RA2E1 MCU グループ用評価キット FPB-RA2E1 Errata

RA2E1 MCU グループ用評価キット FPB-RA2E1 v1 Errata

発行年月日 2024年 9月 2日 Rev.1.01

図 1 MCU ピンヘッダ J3 32 ピンのシルク表示の間違い

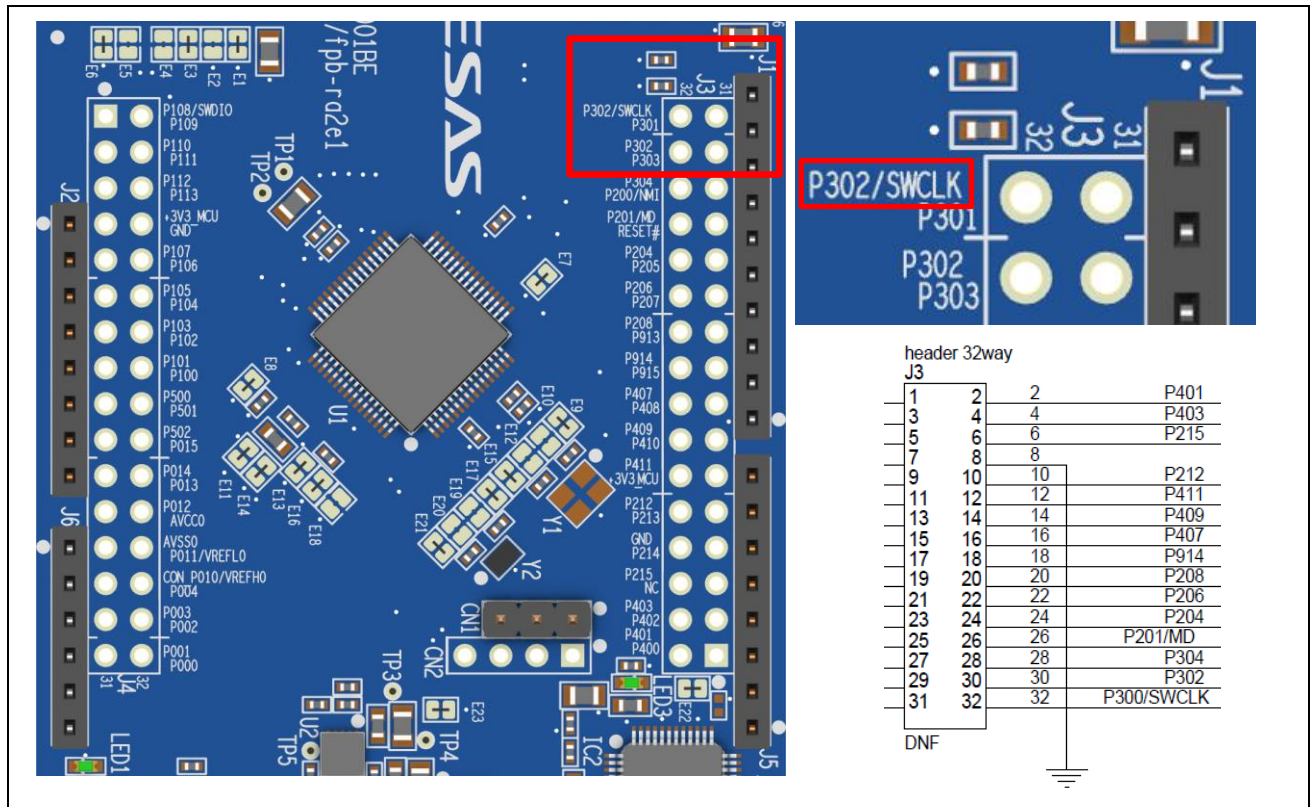
MCU ピンヘッダ J3 の 32 ピンの表示が間違っています。これは P300/SWCLK であるべきところを P302/SWCLK としています。回路図は正しいです。

今後、製造するボードではこのシルク表示が正しい表示をするように修正されています。

図 2 FPB-RA2E1 の E27 と CN3

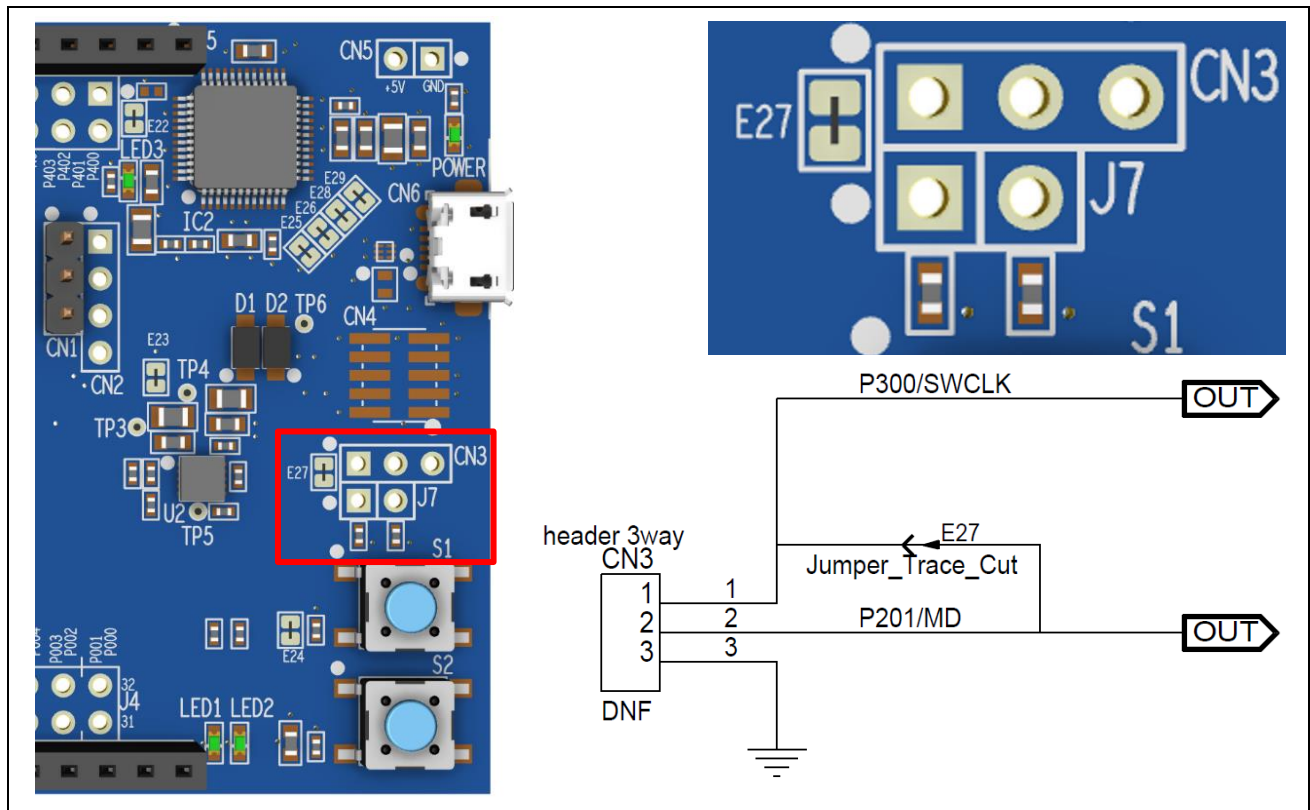
0x00030108 のエラー: MCU 内蔵フラッシュ ROM へのアクセス違反が発生し、フラッシュ書き換えが正常に実行できませんでした。

これはハードウェアの問題として特定されています。このエラーを修正するには、はんだジャンパ（シート）の E27 をカットし、P300/SWCLK を P201/MD から切断します。これにより、SCI ブート選択オプションが無効になります。SCI ブート選択を再度有効にするには、CN3 のピン 1 と 2 を接続する必要があります。

ます。ジャンパー-CN3 は FPB-RA2E1 に取り付けられていないため、必要に応じて [Wuerth Elektronik の 部品番号: 613 003 111 21](#) を取り付けることをお勧めします。

さらにエミュレータのファームウェアのバージョンアップにより、P300/SWCLK と P201/MD を接続状態でもエラーメッセージが表示されなくなります。
